**Plano de Pormenor  
ARRABALDE DA PONTE**

**RELATÓRIO DE PONDERAÇÃO DOS PARECERES DAS ENTIDADES  
CONSULTADAS NO ÂMBITO DA CONFERÊNCIA PROCEDIMENTAL  
1ª ALTERAÇÃO**

**CÂMARA MUNICIPAL DE LEIRIA – 2021**

Relatório de ponderação dos pareceres emitidos no âmbito da Conferência Procedimental realizada em 5 de março de 2021. (Ver ata e pareceres em anexo)

Figura 1

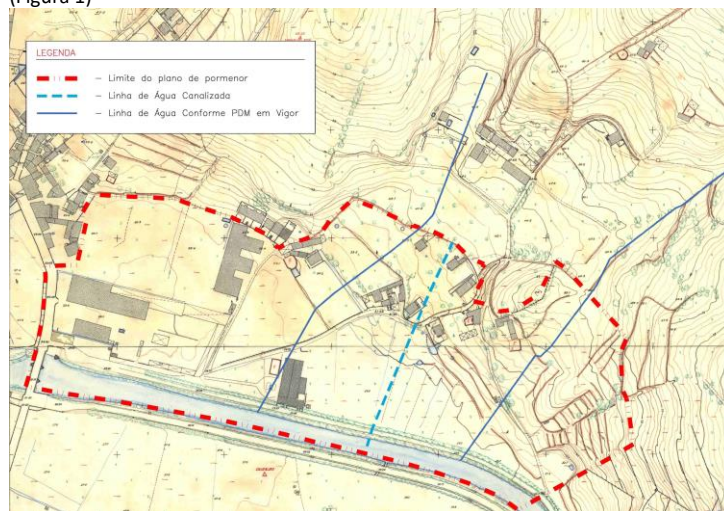
2. Deverá ser confirmada a situação das linhas de água (que se conseguem observar na carta militar) quanto ao seu desvio e ou entubamento.

Efetuuou-se uma análise do terreno tendo por base a cartografia aerofotogramétrica de 1966, cuja representação altimétrica se torna bastante clara para uma leitura da morfologia do terreno anterior à ocupação urbana ocorrida depois de 1980, de forma a identificar as linhas de água efetivamente existentes. Sobre esta carta marcaram-se as linhas de água identificadas na Planta de Condicionantes PPA.PARQ.PB.PL.002.03 (Figura 1)
